1 Änderungsprotokoll

SDM10-VM (Kameramodul) **Firmware Version V2.3.9_build251027**

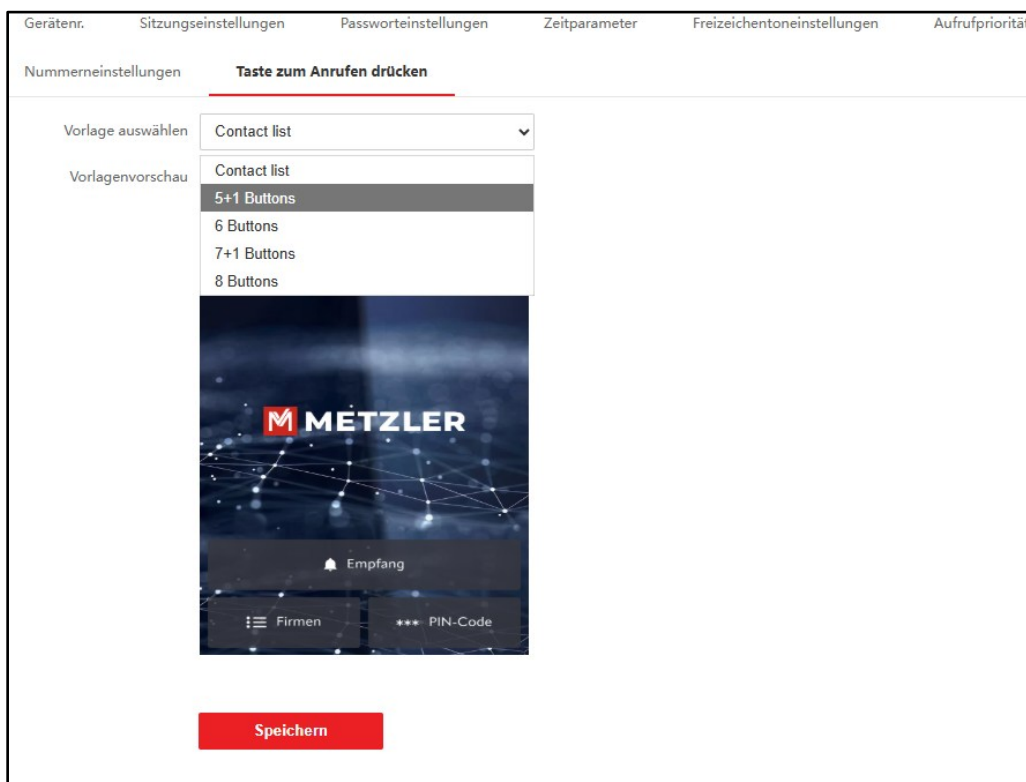
Verbesserung der Gesprächs-Audio-Qualität
Neue Funktionen hinzugefügt.

- Mehrparteien Klingel im Home-Screen
- Praxis Schaltung
- Besuchermodus
- Informationsanzeigen im Home-Screen de-/aktivierbar

Behebung von Fehlern, Verbesserung der Produktqualität und Erfüllung der Kundenanforderungen.
